Société ALCOA ARCHITECTURAL PRODUCTS à MERXHEIM

- Demande présentée en date du 3 juin 2008 par la SAS ALCOA ARCHITECTURAL PRODUCTS en vue de déclarer l'extension du système de traitement des rejets canalisés (COV) sur le site de l'Usine 2,
  - Demande présentée en date du 21 mai 2008 par la SAS ALCOA ARCHITECTURAL PRODUCTS en vue de modifier les prescriptions applicables en matière de bruit sur le site de l'Usine 2,
- Rapport de présentation en CoDERST du 2 octobre 2008

## RAPPORT DE L'INSPECTION DES INSTALLATIONS CLASSEES

## ANNEXE : schémas simplifiés

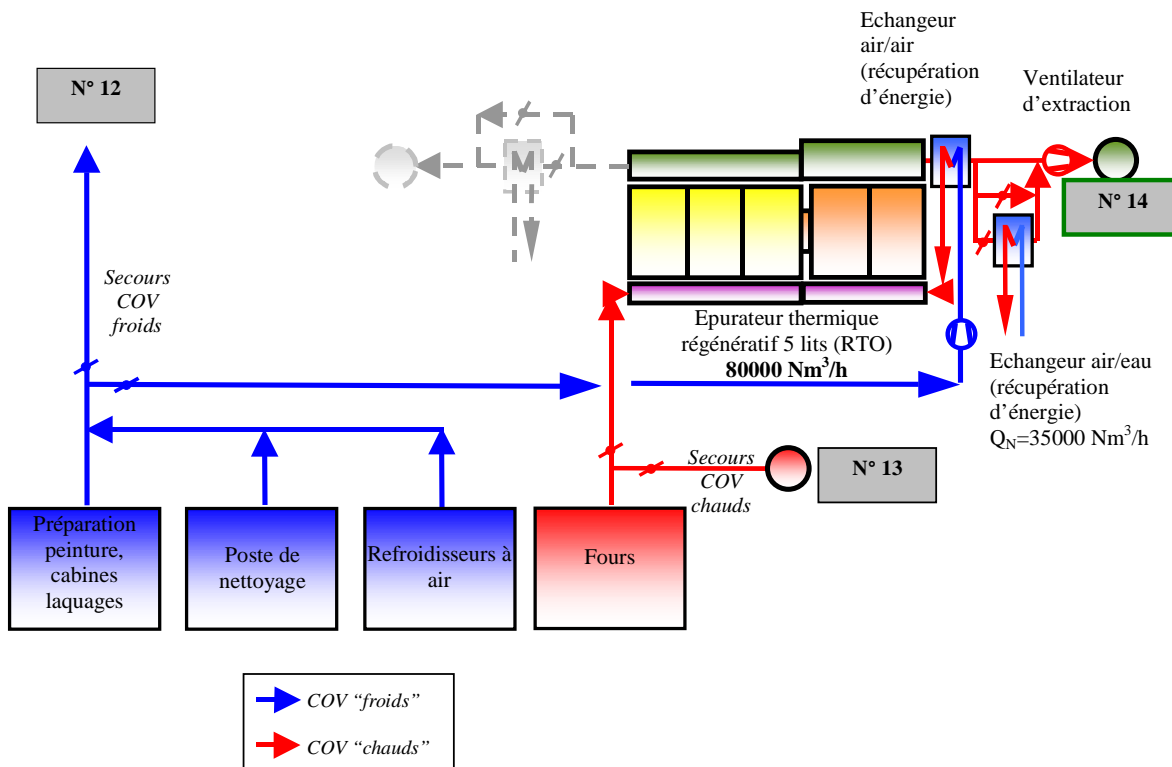
Il s'agit des trois cheminées associées à des COV dits froids, par opposition aux COV dits chauds qui proviennent des fours de séchage et qui sont traités par l'épurateur thermique régénératif (cheminée 14). Un schéma est joint en annexe.

Par courrier du 24 juillet 2007, l'exploitant donne la solution finalement retenue. Il s'agit de concentrer l'ensemble des flux vers l'incinérateur et d'augmenter la capacité de celui-ci de 3 à 5 lits.

- augmentation des lits de l'incinérateur de 3 à 5 : la totalité des COV (froids et chauds) est traitée par l'oxydateur thermique régénératif (RTO) existant dont la capacité doit être portée de 35.000 à 80.000 Nm<sup>3</sup>/h par l'extension de 3 à 5 lits.
- suppression des cheminées 7, 9,
- utilisation de la cheminée 12 comme by-pass des COV froids,
- utilisation de la cheminée 14 pour la totalité des rejets de l'incinérateur,
- utilisation de la cheminée 13 comme by-pass des COV chauds.

Les extractions du bac de nettoyage (cheminée 7), des cabines de laquage et de préparation peinture (cheminée 12) ainsi que l'extraction des refroidisseurs à air (cheminée 9) sont donc regroupées puis préchauffés à 280°C par un échangeur air/air, rajouté en sortie du RTO, puis traités par oxydation thermique. La nouvelle configuration permet la mise en conformité des trois extractions actuelles de COV froids.

La cheminée de préparation et application peinture (rejet 12) devient secours solvant froid. Le rejet 7 (nettoyage MEC) et le rejet 9 (extraction air primaire et finition) sont supprimées, puisque reportés vers l'incinérateur.
